PROGETTISTA	COMMESSA NQ/R22199	UNITA' -
	LOCALITA'  RAVENNA (RA)	REL-VDO-E-00102	
	PROGETTO / IMPIANTO FSRU Ravenna e collegamento alla Rete Nazionale Gasdotti	Eg. 1 di 7	Rev. 0

**EMERGENZA GAS – INCREMENTO DELLA CAPACITA' DI  
RIGASSIFICAZIONE: PROGETTO “FSRU RAVENNA E COLLEGAMENTO  
ALLA RETE NAZIONALE GASDOTTI” – OTTIMIZZAZIONI DI PROGETTO**

**RICHIESTA DI INTEGRAZIONI**

**Procedimento di Variante all'Autorizzazione Unica - Decreto n. 3 del 7  
novembre 2022 del Commissario straordinario di Governo della Regione  
Emilia-Romagna**

**Fig.3.2.F2: Prospetto quotato della cabina MT**

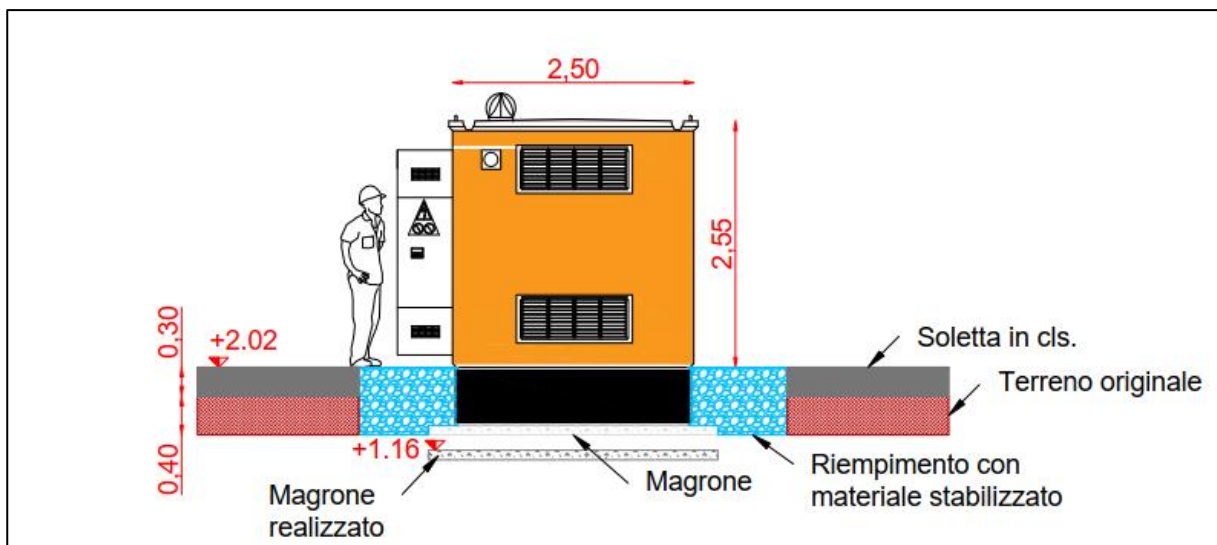
**Richiesta:** Esecuzione lavori in zona sottoposta a ingressione marina - Si esprime **PARERE FAVOREVOLE** per quanto di competenza, **CONDIZIONATO AL RISPETTO DELLA QUOTA DI + 1,00 mt.**, riferita alla quota zero della Rete di Livellazione comunale per lo Studio della Subsidenza, **RELATIVAMENTE AL PIANO D'IMPOSTA DEL NUOVO LOCALE ADIBITO A CABINA ELETTRICA E-DISTRIBUZIONE, PER COLLEGAMENTO ELETTRICO IN MEDIA TENSIONE DELLA PIATTAFORMA OFFSHORE**, come previsto dalle prescrizioni dettate dalla normativa di RUE vigente ART. IV.1.14 c.8 lett.a).

Il Proponente conferma che la quota di progetto del piano d'imposta della nuova cabina elettrica in Media Tensione (MT) è superiore alla quota di +1,00 m riferita alla rete di livellazione comunale, verificata in campo rilevando il **caposaldo 2142RA**, posto a quota +1,6250 m (vedi Fig.3.2.F1).

Come evidenziato in Fig.3.2.F2 la quota del piano d'imposta è pari a **+2,02 m** (sempre in riferimento alle quote della rete di livellazione comunale).
